福島第一原子力発電所 特定原子力施設に係る実施計画変更比較表（Ⅱ.2.5 汚染水処理設備等）

福島第一原子力発電所 特定原子力施設に係る実施計画変更比較表 (II.2.5 汚染水処理設備等)

図-8 淡水化装置（逆浸透膜装置，蒸発濃縮装置）及び滞留水浄化設備の系統構成図（1/2）

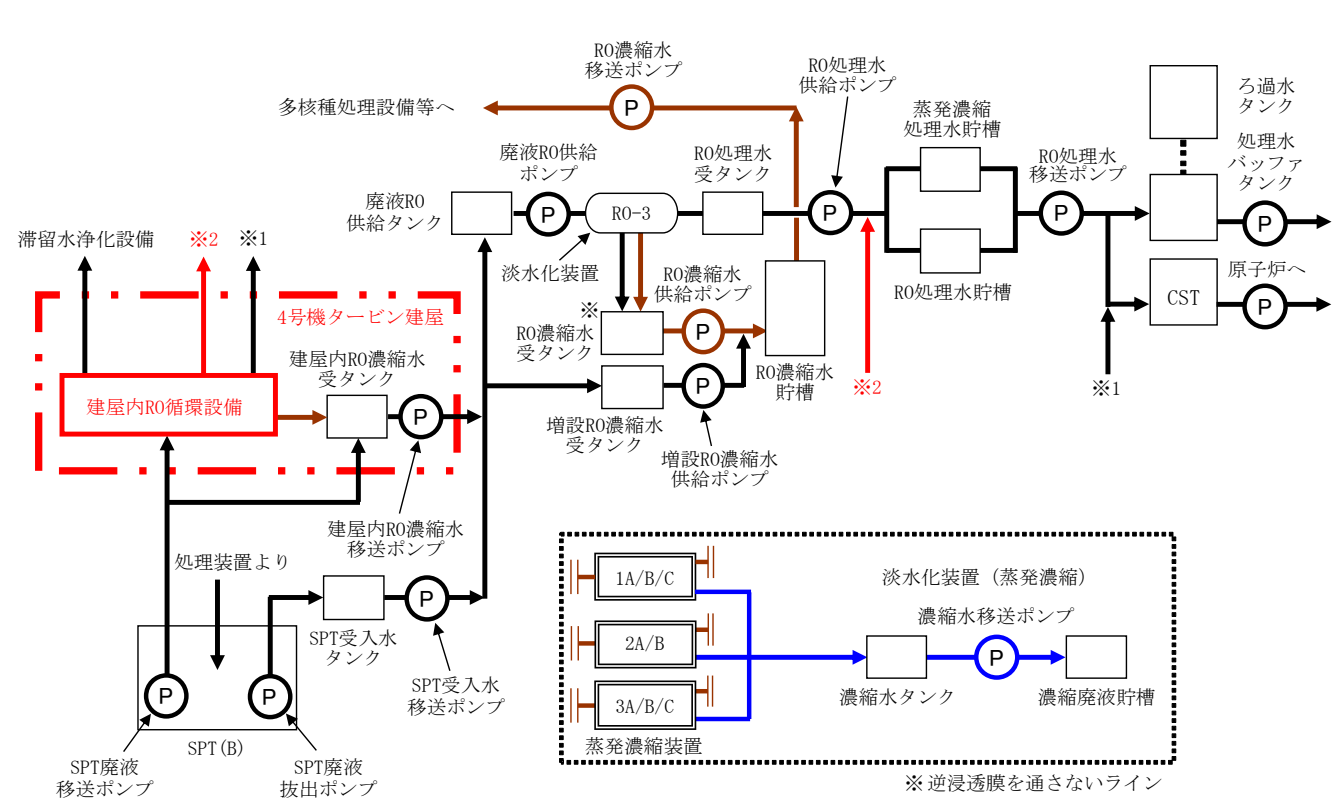
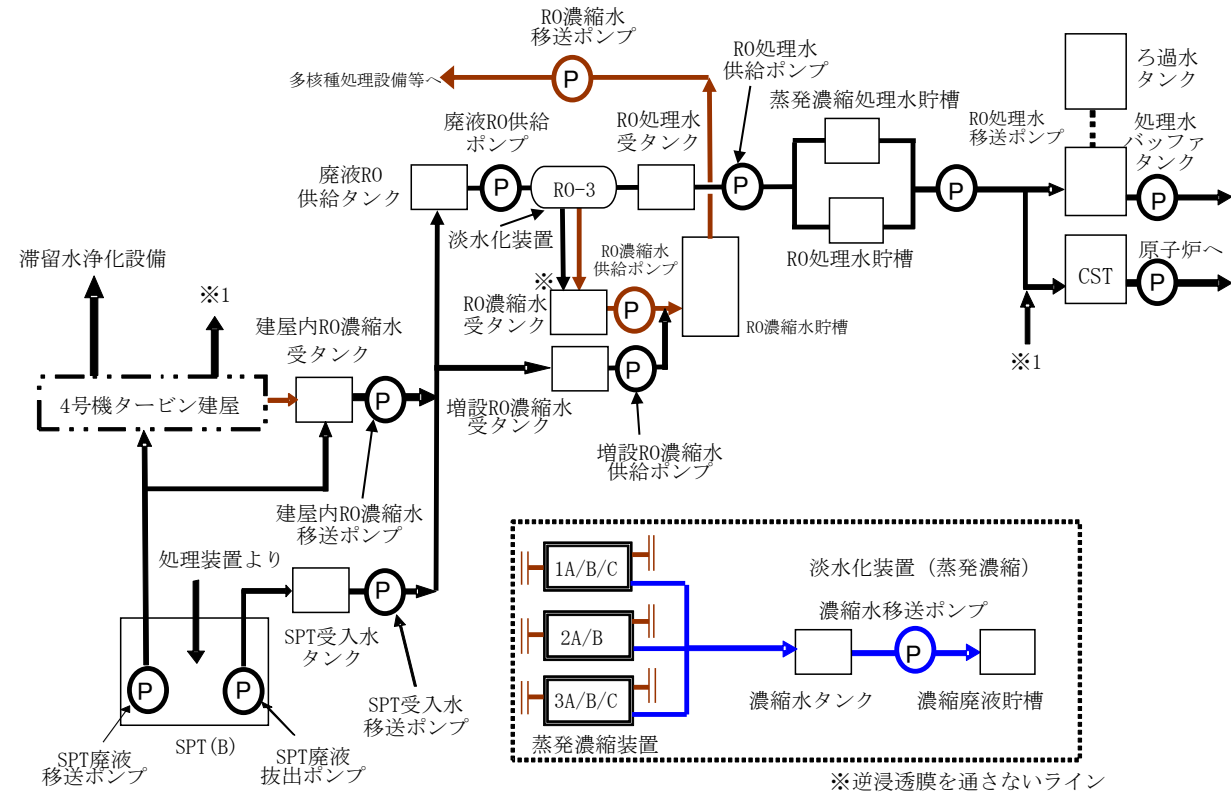
配管追加に伴う記載の追加, 記載の適正化

図-8 淡水化装置（逆浸透膜装置、蒸発濃縮装置）及び滞留水浄化設備の系統構成図（2/2）
（滞留水浄化設備の範囲について点線で示す。）

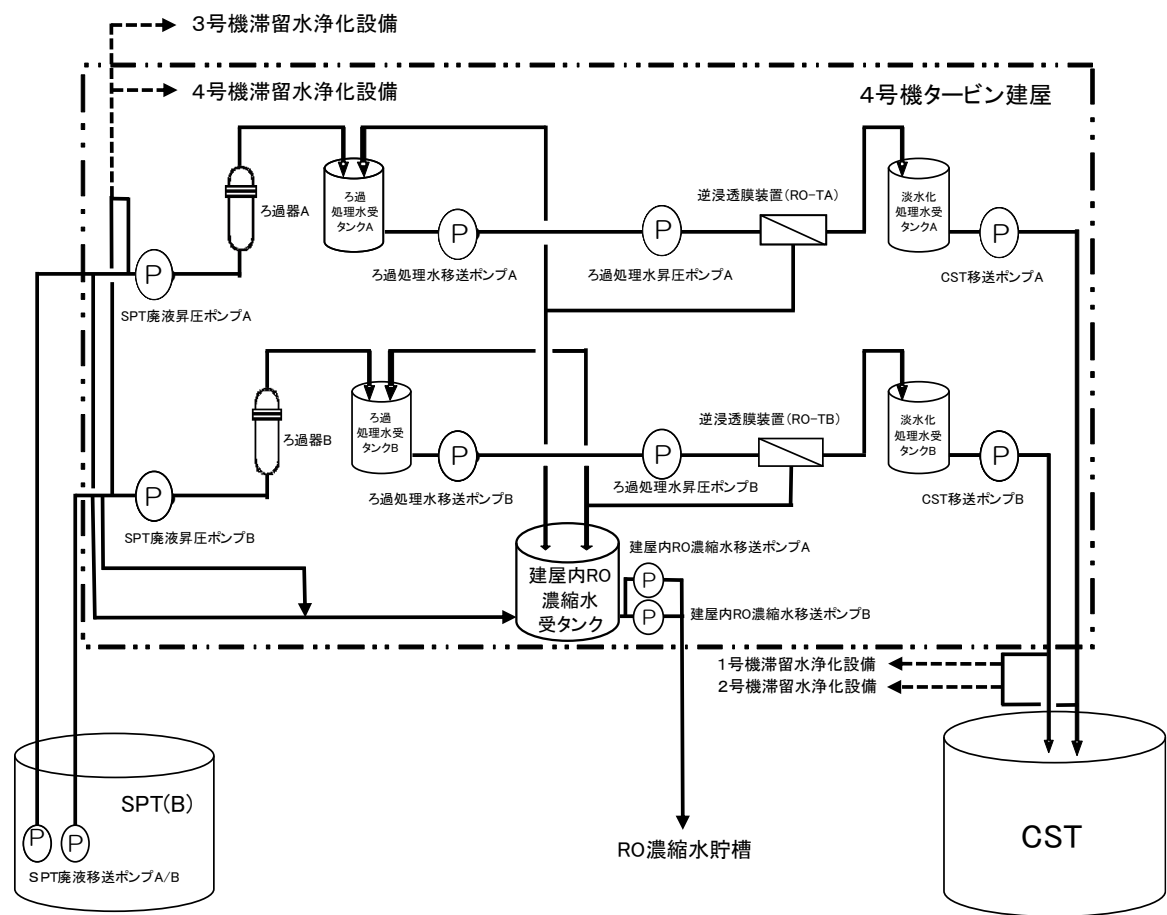
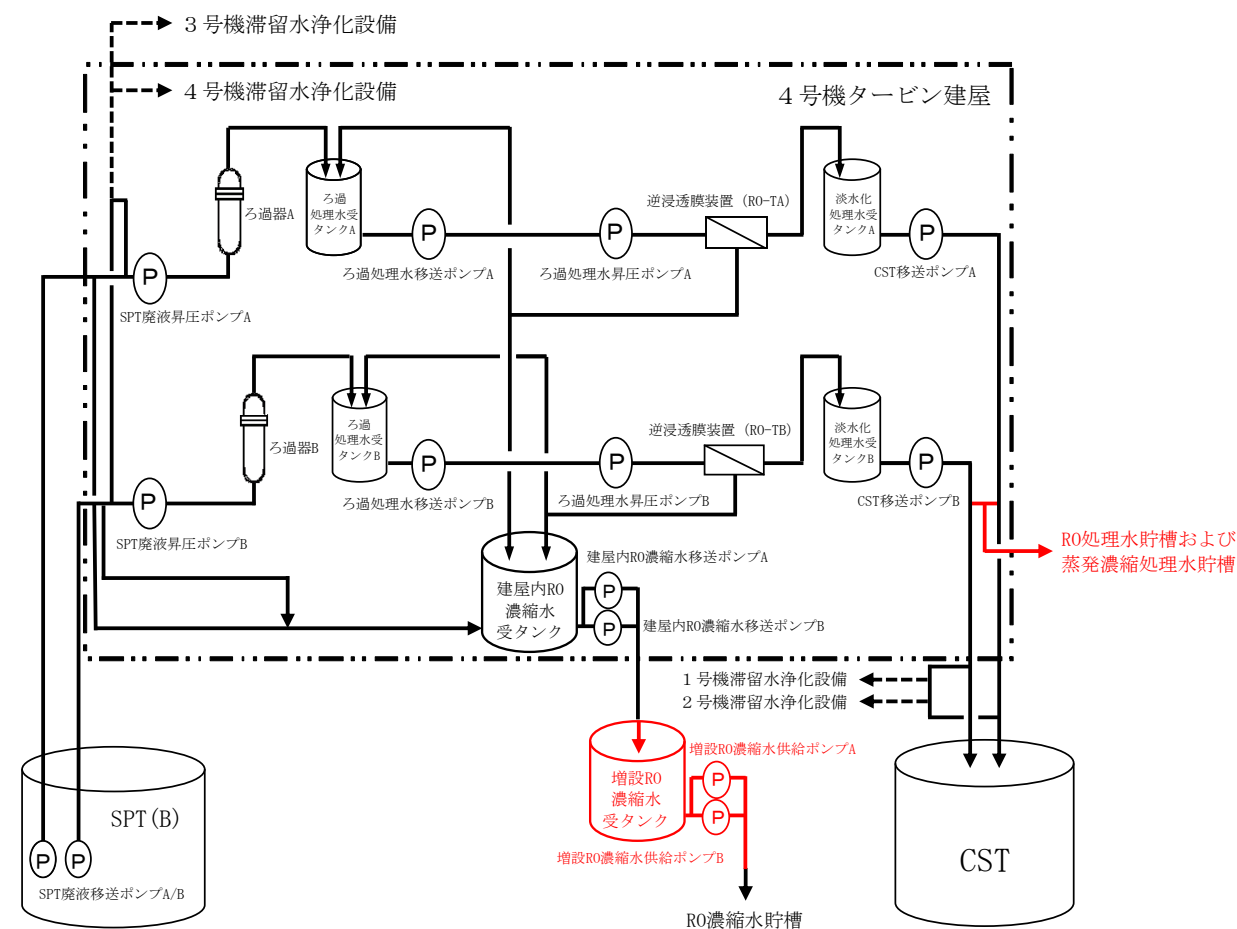
配管追加に伴う記載の追加, 記載の適正化

図-1 建屋内 RO 循環設備および追設する関連機器の範囲図

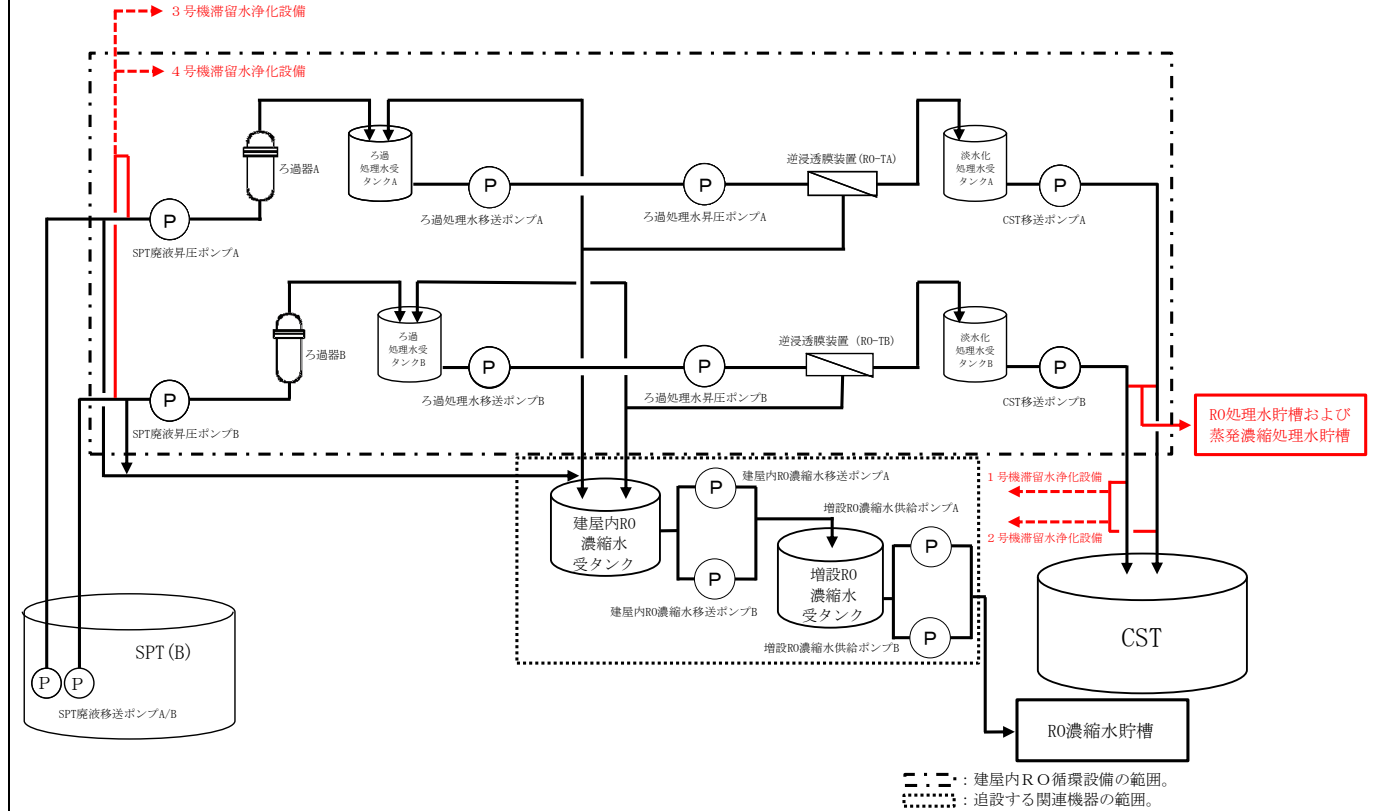
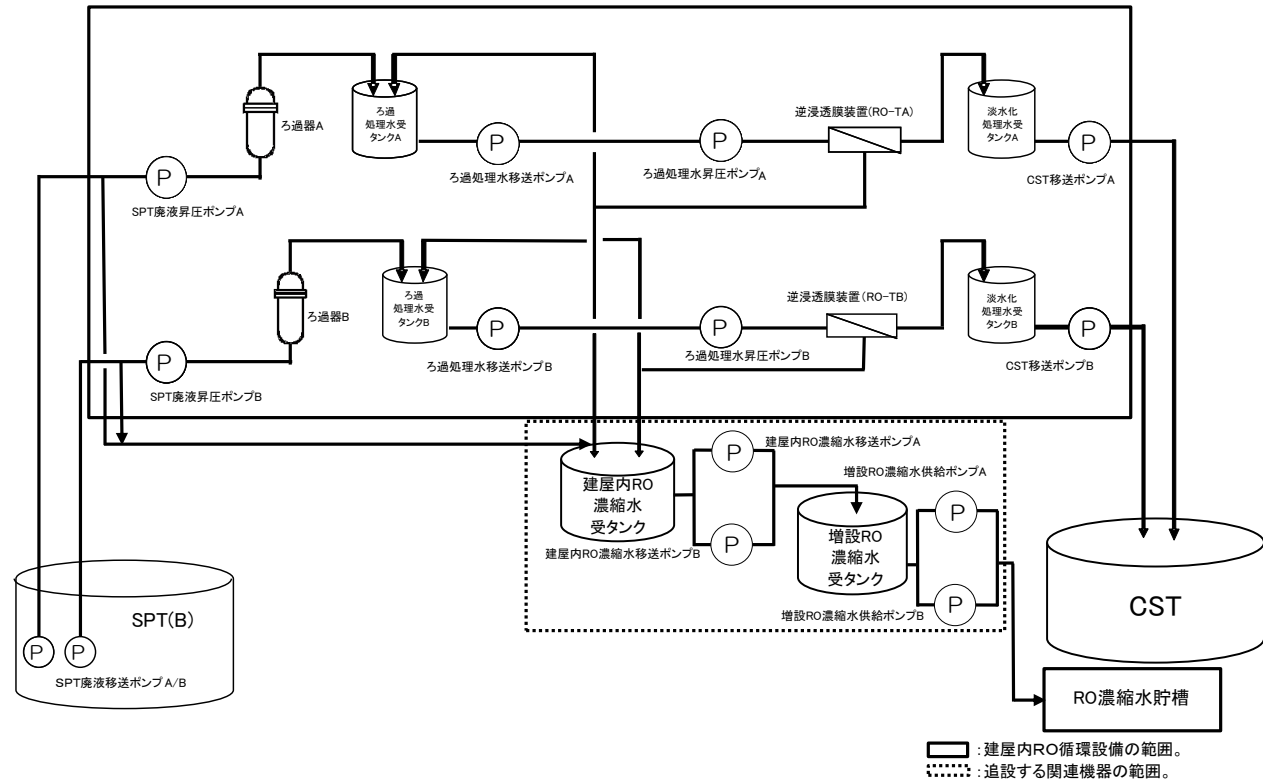
配管追設に伴う記載の追加, 記載の適正化

図-5 配管概略図(建屋内 RO 附属配管を除く主配管)(3/5)

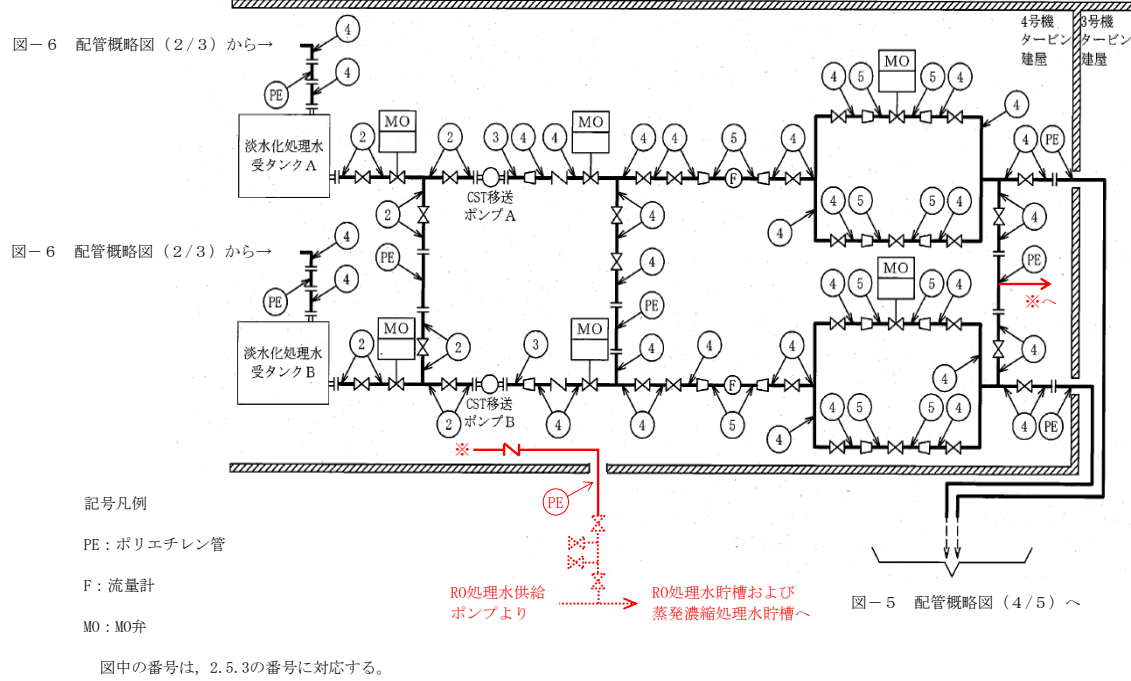
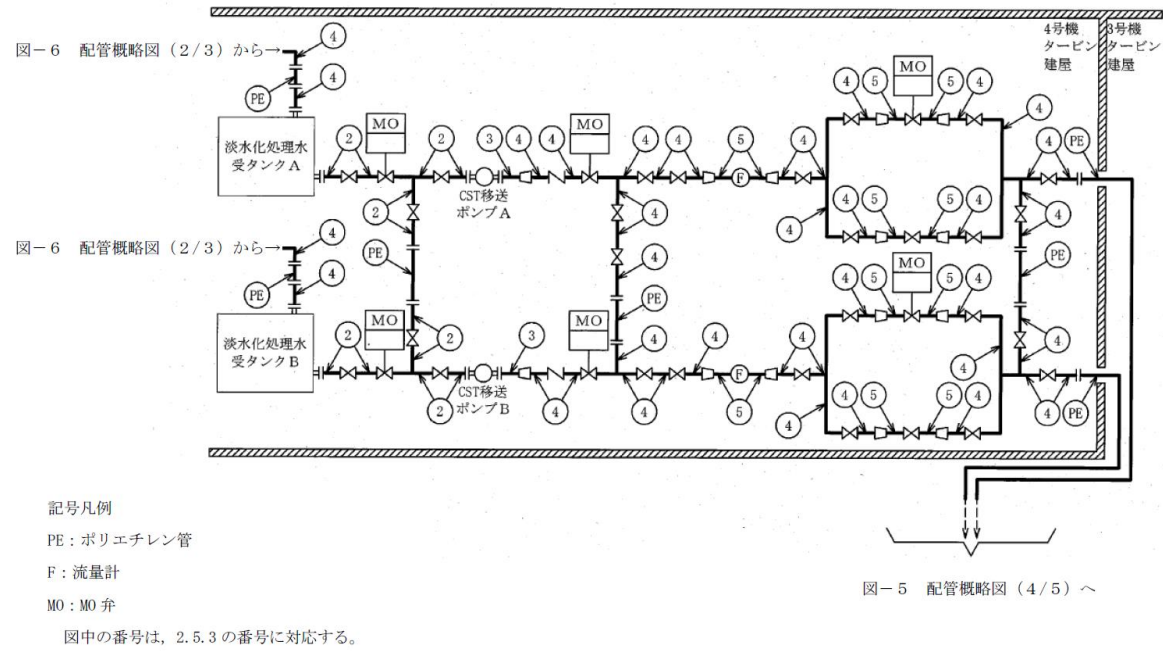
配管追設に伴う記載の追加

図-1 建屋内 R0 循環設備および追設する関連機器の配置概略図 (1 / 2)

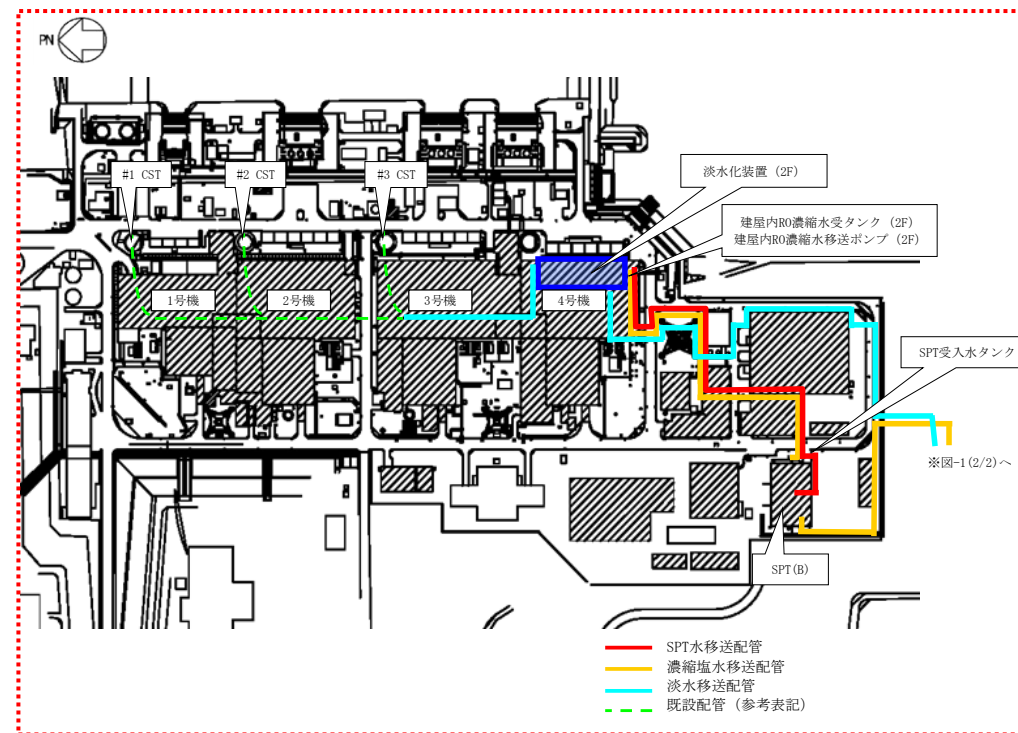
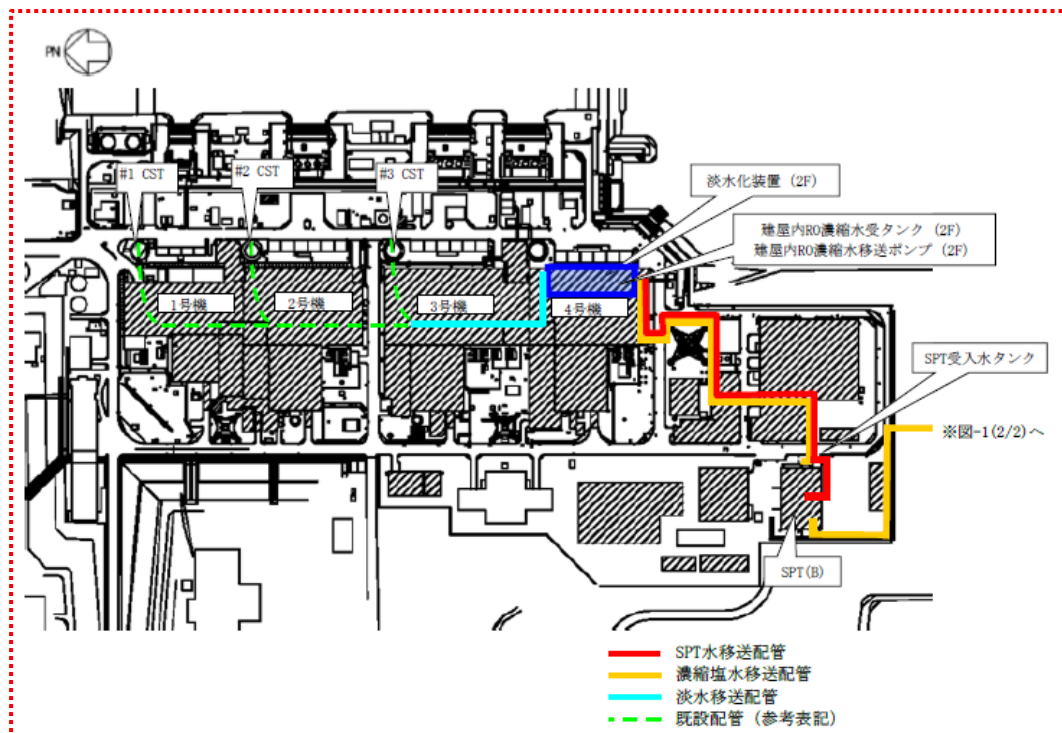
配管追設に伴う記載の追加
